铜川市王益区人民法院审判法庭建设项目配套中央 空调设备答疑纪要

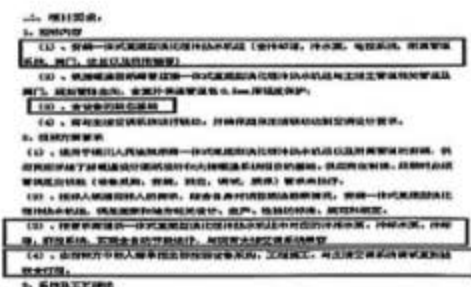
问题 2: 目前所有设备基础均未预留, 需要供货单位自行制作基础?

问题 2: 供货单位自行制作基础。
